Modifica sostanziale dell'AIA n. DPC026/147 del 28/06/2021 - Realizzazione del progetto di modifica del profilo di chiusura finale della discarica con recupero di volumetria – Discarica di Cerratina - Ditta Ecolan S.p.A.

RELAZIONE ISTRUTTORIA CONCLUSIVA

D.LGS. 152/06 PARTE II, TITOLO III-BIS (AIA) MODIFICA SOSTANZIALE RELAZIONE ISTRUTTORIA

Impianto: Discarica di Cerratina - Ditta ECO.LAN S.p.A.

Figura 2 – Particolare costruttivo sistema di separazione delle acque di prima e seconda pioggia

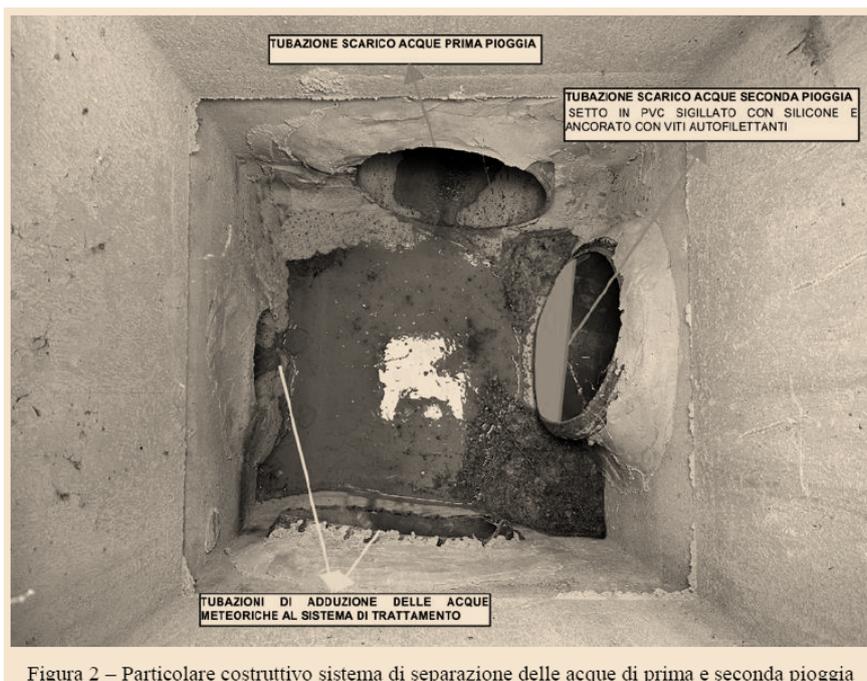
- ⇒ La ditta, nella presente istanza, ha inserito i pozzetti PC3 e PC4 che non erano presenti nell’AIA vigente asserviti alle acque di ruscellamento. Si precisa che la copertura provvisoria deve garantire la separazione dei rifiuti dall’ambiente esterno ed in particolare far sì che ci sia un regolare deflusso delle acque superficiali e che le stesse non vengano a contatto con i rifiuti.
- Si chiede alla ditta di rendere campionabile separatamente anche le acque di ruscellamento che confluiscono in PC3 e di verificare la planimetria relativamente alle acque di prima pioggia che sembrerebbero confluire pure esse in PC3.

Sebbene già nella configurazione attuale il sistema di separazione delle acque di prima e seconda pioggia presenti un dislivello utile, in accoglimento della richiesta di ARTA si provvederà ad implementare detto sistema, al fine di scongiurare che le acque di prima pioggia vengano accidentalmente intercettate dalla condotta dedicata alle acque di seconda pioggia.

Nel dettaglio, come graficamente rappresentato nella seguente Figura 2, in corrispondenza della condotta dedicata allo scarico delle acque di seconda pioggia sarà installato un setto in PVC; questo, opportunamente sigillato mediante silicone e fissato con viti autofilettanti, garantirà un adeguato dislivello tra le due tubazioni e quindi ogni possibilità che le acque di prima pioggia vengano accidentalmente intercettate dalla condotta dedicata alle acque di seconda pioggia.

Come correttamente rappresentato graficamente nell’elaborato D.1, “Planimetria scarichi idrici – Dicembre 2022”, già allegato alla Sezione D dell’ETD-Dicembre 2022, le acque di ruscellamento superficiale e le acque di prima pioggia trattate confluiscono all’interno del medesimo pozzetto PC3. Tuttavia, le relative condotte si innestano nel pozzetto in oggetto a quote diverse e, nello specifico, la condotta di adduzione delle acque di ruscellamento superficiale è posta ad una quota superiore rispetto a quella di adduzione delle acque di prima pioggia, rendendo così possibile un campionamento selettivo, ponendo il campionatore in corrispondenza della condotta di adduzione delle acque di ruscellamento.

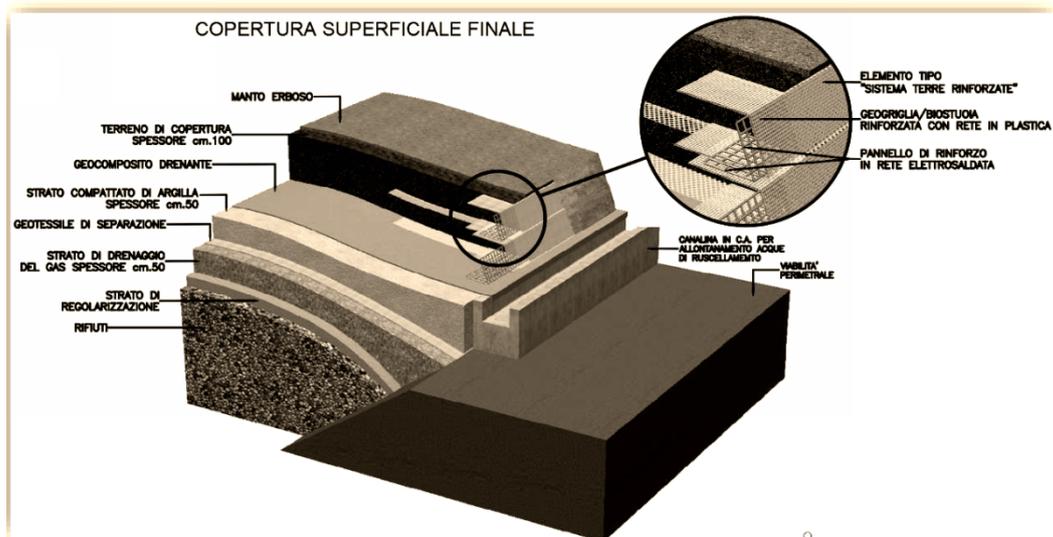
- ⇒ In merito alla copertura da realizzare sulle sponde della discarica a ridosso della canaletta perimetrale di raccolta acque meteoriche, si richiama quanto riportato nel resoconto dell'incontro tecnico effettuato tra Arta e la ditta il giorno 20/12/22 e che di seguito si riporta (...)
- ⇒ Si demanda all'A.C. la definizione della tempistica per l'attuazione della proposta di prescrizione.

In accoglimento della richiesta di ARTA e del Responsabile del Servizio Gestione Rifiuti e Bonifiche dott. Gabriele Costantini, è stata sviluppata una soluzione progettuale tesa "ad assicurare che il terreno non sia dilavabile in corrispondenza del raccordo con la canaletta, in modo da proteggere il geocomposito drenante ed evitare che si scopra e sia esposto agli agenti atmosferici".

Nel dettaglio, la soluzione individuata e graficamente riportata nell'elaborato P.4, "Sistemazione finale dell'area con particolari costruttivi – Gennaio 2023" (All. 3) prevede, in corrispondenza della canalina in c.a., la posa in opera di un sistema di terre rinforzate, di altezza pari a ca. 1 m, per l'intero sviluppo perimetrale dell'invaso di discarica.
